**Verslag huishoudelijke elektrische installatie op laagspanning en zeer lage spanning****Algemeen:**

Referentie: 007-20260702-03	Datum controle: 02/07/2026
Keurder: 007

Eigenaar: Strauven	EAN-code: 541449206003084761
Adres installatie: Tweevoetjesweg 14 bus 2, 3740 - Bilzen	Nummer teller(s): 1sag3100793916
Distributienetbeheerder installatie: Fluvius	
Datum uitvoering installatie:	☐ Vóór 01/10/1981 ☒ Tussen 01/10/1981 en 01/06/2020 ☐ Vanaf 01/06/2020
Type:	☒ Wooneenheid ☐ Niet-huishoudelijk ☐ PV ☐ Batterij ☐ Laadpaal

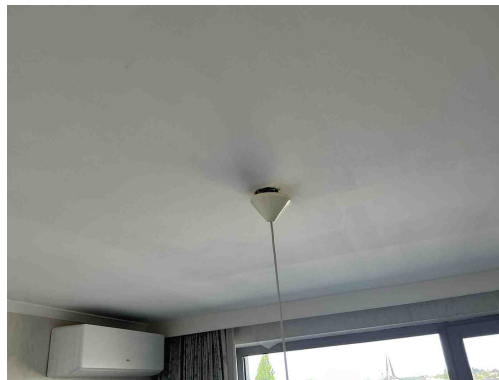
D01 - De differentieelstroominrichting schakelt niet uit na indrukken van de testknop (Boek 1: 5.3.5.3).

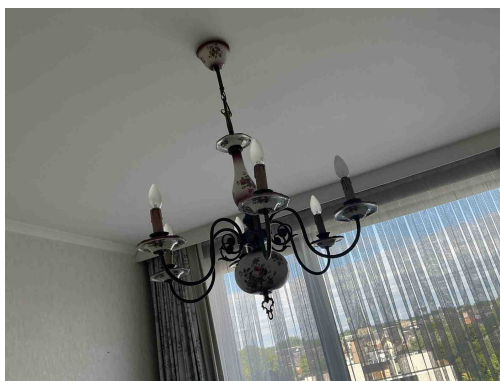
Verlichting dient degelijk bevestigd te worden
Opmerking: Kamer

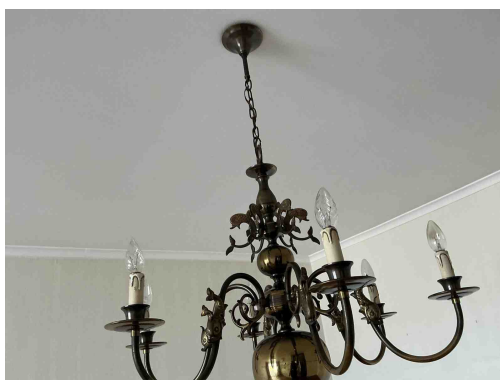
Klasse 0 toestellen

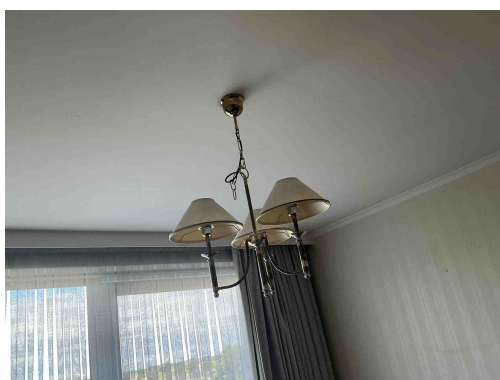
Klasse 0 toestellen

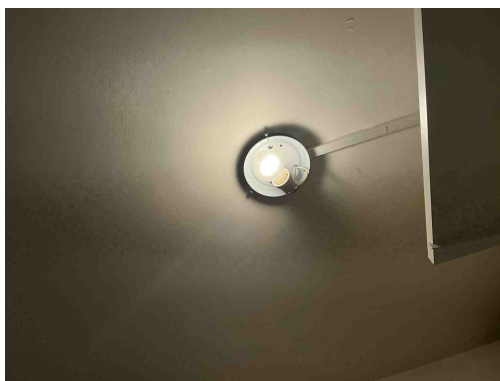
Klasse 0 toestellen

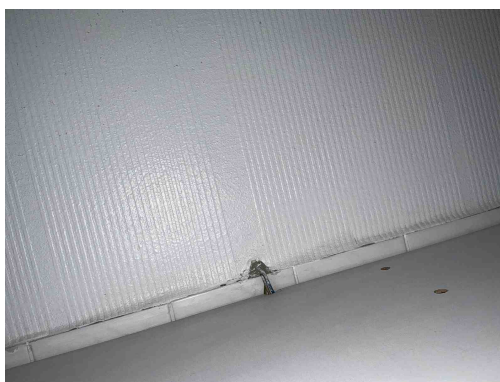
T23 - Het elektrisch materiaal is beschadigd. (Boek 1: 1.4.1.3).

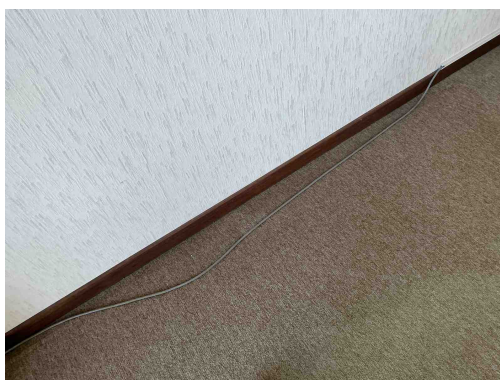
C21 - Het gebruik van geleiders van het type VOB, zonder bijkomende afscherming is niet toegestaan (Boek 1: 5.2.9.6).
Opmerking: Badkamer

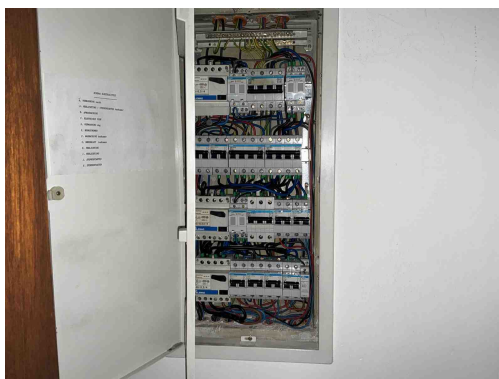
C13 - Onvoldoende bevestiging van de leiding(en) (Boek 1: 5.2.9.5).
